**ETE-DI-GGAS-198-2024**

**Referencia:** Proyecto “Ampliación de Subestación Eléctrica Panamá II 300 KV”

**Asunto:** *Respuesta a la Segunda Información Aclaratoria DEIA-DEEIA-AC-2024-0503-2024. Estudio de Impacto Ambiental Categoría II del Proyecto “Ampliación de Subestación Eléctrica Panamá II 300 KV”*

**Respuestas a Segunda Información Aclaratoria al Estudio de Impacto Ambiental  
(EsIA) Cat II – Ampliación de la Subestación Panamá II 300 kV.**

**Figura No. 1.** Cuerpo de agua a intervenir

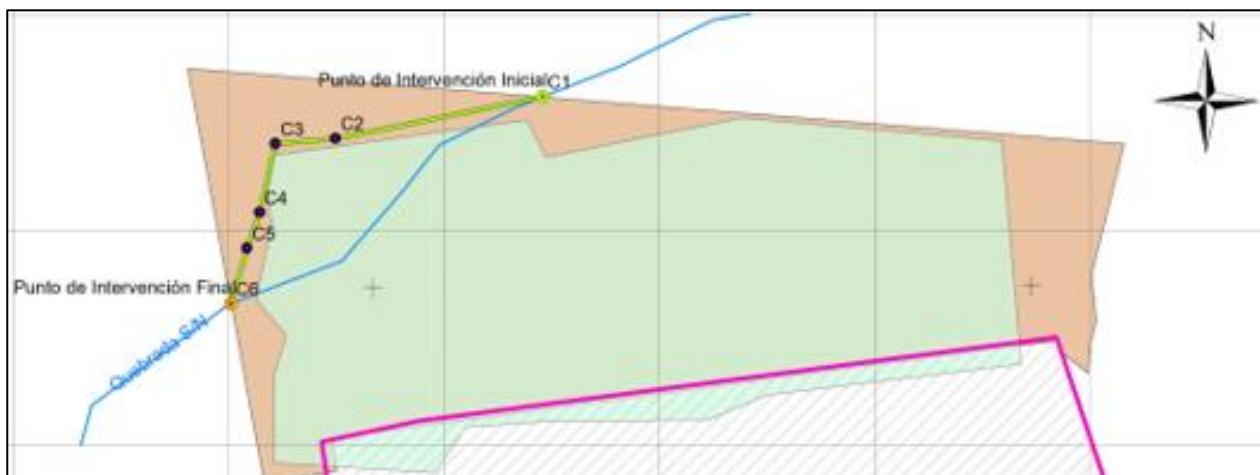
2. En la respuesta de la pregunta 7 (c), de la primera información aclaratoria del EsIA, se indicó "*El cuerpo de agua a intervenir es un ramal de tercer orden que desemboca en el Rio naranjal. [...] Este cuerpo de agua debe ser intervenido conforme el área de taludes...*", además se presentó cuadro 5, con coordenadas del área de protección que delimita el cuerpo de agua. No obstante, las mismas verificadas por DIAM, mediante MEMORANDO-DIAM-0259-2024, informan que las coordenadas no generan un polígono y que las mismas no tienen una secuencia lógica.  
Posteriormente, en la respuesta a la pregunta 11, se menciona "*La cobertura vegetal en esta zona no será intervenida [...] Debido a que se requiere intervenir el drenaje alimentado por la cuenca principal (delimitada en color cyan) se requerirá realizar una obra hidráulica que asuma el caudal suministrado por la cuenca (el cual no cambiará debido a que no se intervendrá la cuenca). La obra hidráulica es una cuneta en concreto la cual tendrá inicio en el punto de salida de la cuenca (señalado*

en color fucsia - área de interés), este detalle muestra la obra hidráulica a construir para el desvío del canal. Para la construcción de la ampliación de la subestación Panamá II, es necesario reubicar un cuerpo de agua de pequeña magnitud".

Por lo antes mencionado se crea incongruencia con relación a el área destinada para protección hídrica, en cumplimiento de la Ley 1 de 3 de febrero de 1994 (Forestal). Por lo que se solicita:

- a. Aclarar si la intervención y/o reubicación será para los drenajes o el cuerpo hídrico identificado.
- b. Indicar si el cuerpo hídrico que atraviesa el proyecto, será o no intervenido, tomando en consideración lo establecido en la Ley Forestal .

- i. Presentar justificación de intervención al cuerpo hídrico, en cumplimiento de la Ley forestal.
  - ii. Aclarar si el área a intervenir del cuerpo hídrico, será de manera puntual o abarcará todo el cauce que atraviesa el proyecto

- iii. Presentar las coordenadas de la sección hídrica donde se propone la intervención.
  - iv. Aclarar en qué consisten los trabajos a realizar y si los mismos implican ampliación del cauce de la fuente hídrica Indicar si el bosque de galería será afectado por los trabajos a realizar, en caso de ser afirmativa su respuesta, presentar la superficie y el inventario de las especies a afectar por la actividad.

- a. Se aclara que la intervención será sobre el cuerpo hídrico denominado Quebrada S/N, el cual alimentan al Río Naranjal. Así mismo se realizará la reorientación de la red de drenajes intermitentes para recoger el agua proveniente de la escorrentía pluvial dentro del polígono. No obstante, es importante mencionar que no se

afectará el caudal y flujo de la Quebrada S/N, ya que solo se realizará la canalización en base a los criterios indicados en el punto "i". Ver ubicación de la Quebrada S/N en la Figura No. 1

- ii. La intervención de la Quebrada S/N consistirá en el desvío del caudal mediante la canalización con cunetas en todo su recorrido dentro del polígono en evaluación. Para ello, será tramitado su correspondiente permiso de Obra en cauce ante el Ministerio de Ambiente.
- iii. Las coordenadas UTM Datum WGS84 de la alineación de la canalización son las siguientes:

Alineación de la canalización de la Quebrada S/N		
Punto	Norte (m)	Este (m)
C1	1006062.233	672245.9041
C2	1006042.780	672149.747
C3	1006040.418	672121.842
C4	1006008.246	672114.383
C5	1005991.865	672108.6599
C6	1005966.046	672101.016

**Anexo No. 3 – Plano General**

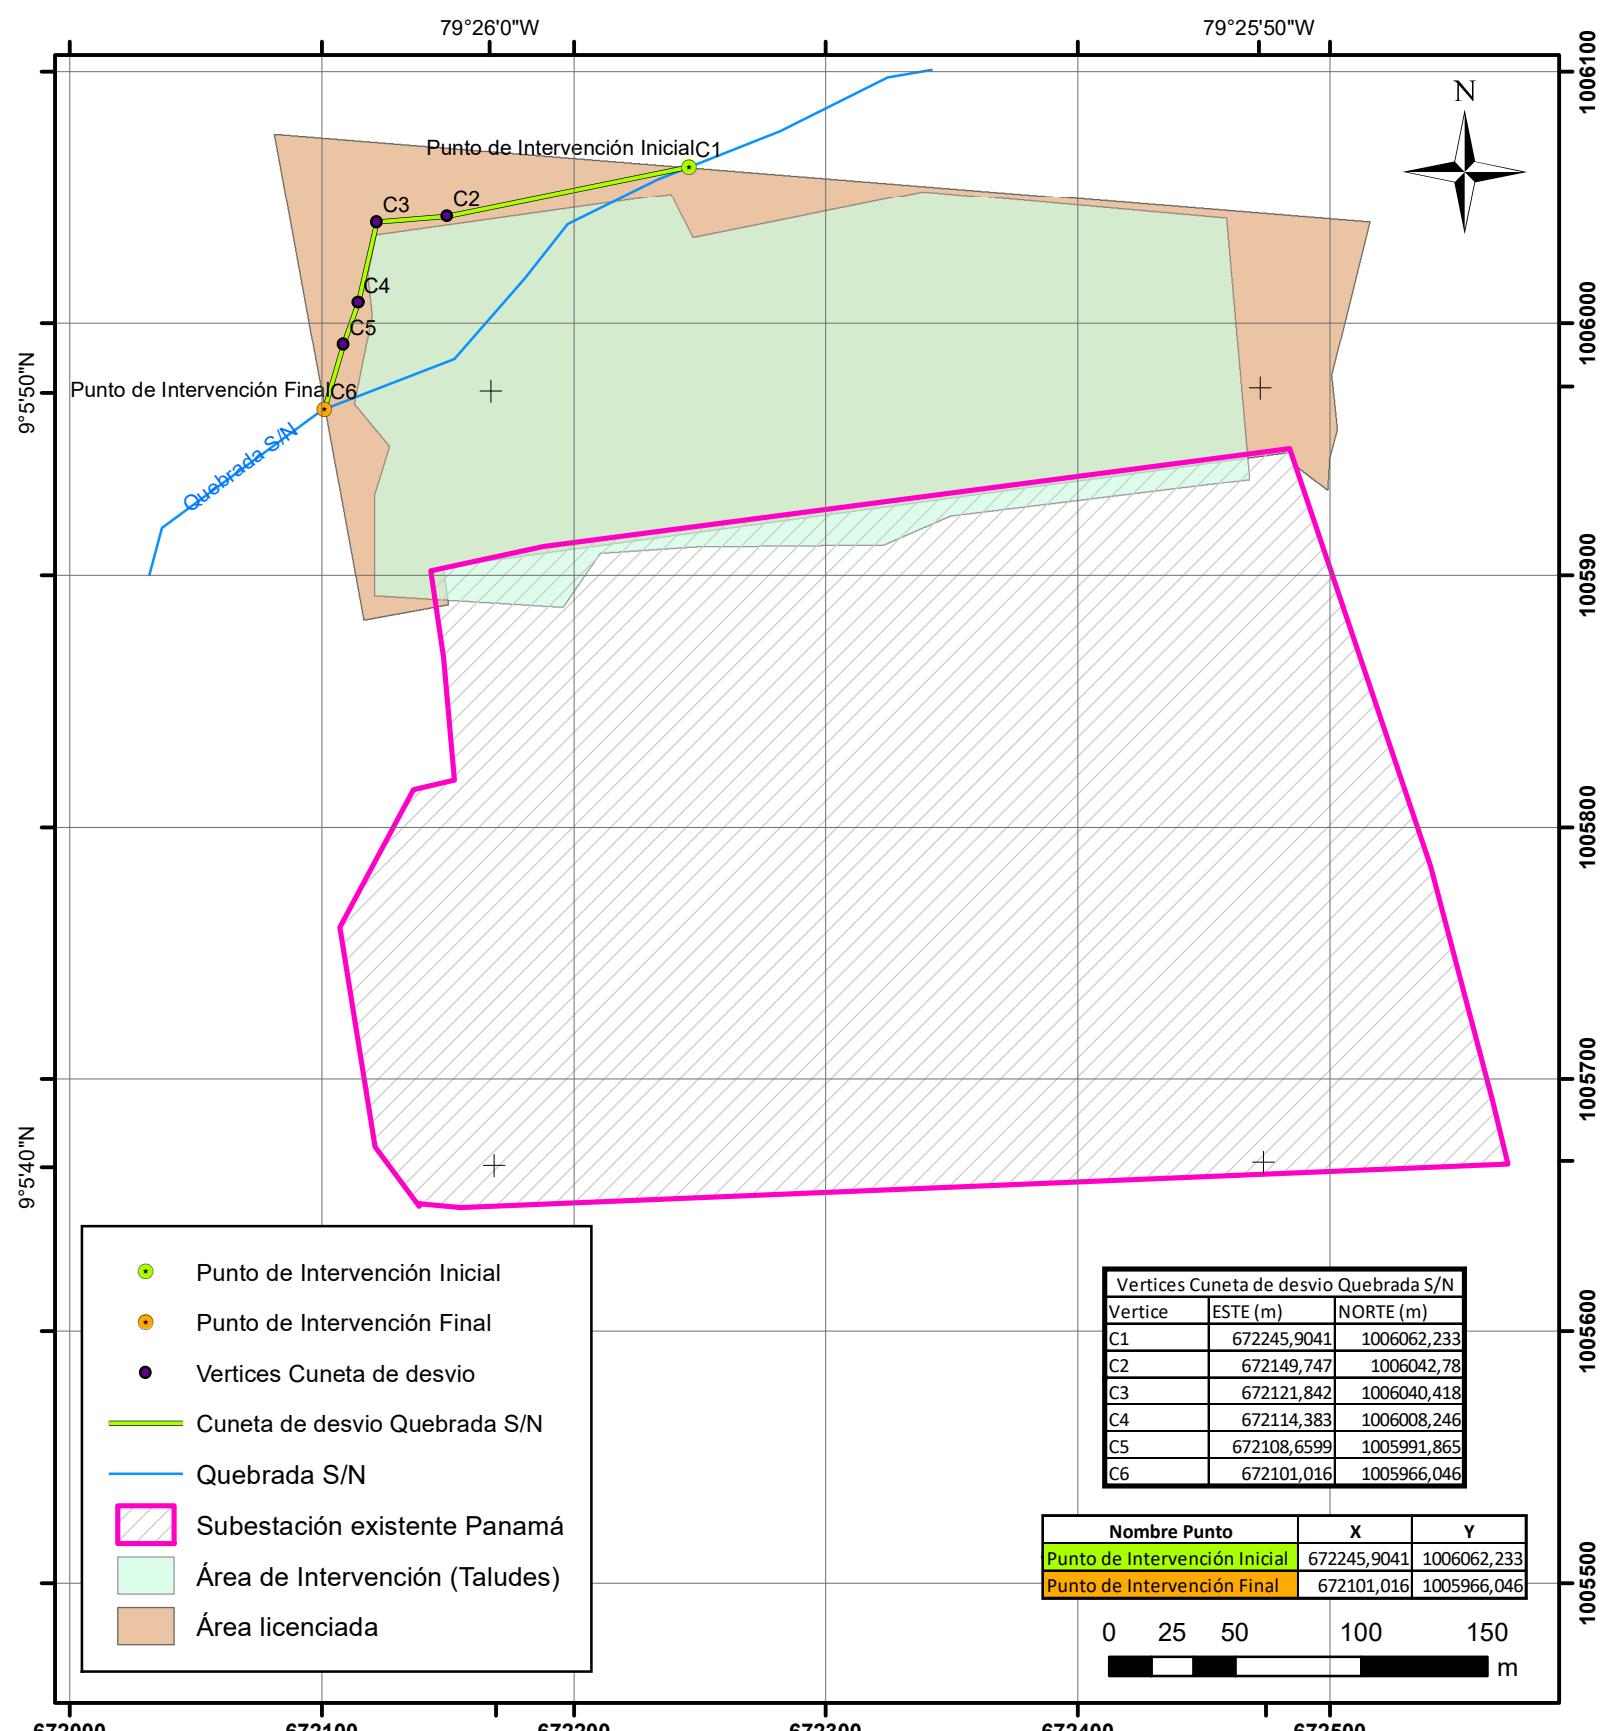
- c. Presentar nuevamente las coordenadas del área de protección de la fuente hídrica, que atraviesa parte del proyecto.
- d. Presentar un plano del polígono del proyecto donde se visualice de manera clara el cuerpo hídrico, con su área de protección y el área que se pretende intervenir o reubica

- d. Se adjunta plano con la ubicación de la Quebrada S/N, y alineación de canalización a realizar. Ver Anexo No. 3
3. De acuerdo a la verificación de las coordenadas realizadas por la Dirección de Información Ambiental, mediante MEMORANDO-DIAM-0259-2024, informa que con los datos proporcionados "*...se determinó que algunas coordenadas del proyecto no son las correctas y por tal razón se desplazan de la ubicación, como las coordenadas de Ampliación (Punto L9), Instalaciones (Punto H11), Vértice de vía (Puntos VV22, VV32, VV34)*". Adicional, las coordenadas de "*Tanque de almacenamiento, Área de protección hídrica, Cuerpo de agua, Instalaciones I*" no generan un polígono y las coordenadas de la "*Plataforma Zona Patio DC, Plataforma Autotransformadores Convertidores Instalaciones B, C, D, G*", no concuerda la superficie verificada con la estipulada en los mapas. Por lo que se solicita:
